Informação Técnica

MODELO: TC-29A8.

ASSUNTO: Vertical oscilando

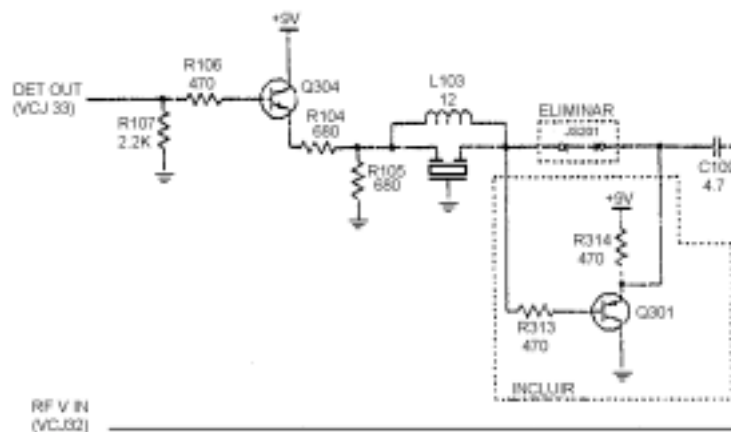
Caso haja oscilação no vertical em um determinado canal, fazer as alterações como indicado abaixo. A oscilação ocorre porque a portadora do canal está fora da especificação (Ex: sobremodulado)

Retirar: JS201
R107
R319

Incluir: R313 ERJ6GEYJ471V
R314 BRD20SJ471T-RB
Q301 MSB709

Alterar: C102 de 10uF para 220uF (16V)

Obs: Já está prevista a colocação dos componentes (R313, R314 e Q301), sendo que não é necessário fazer ligações aéreas.
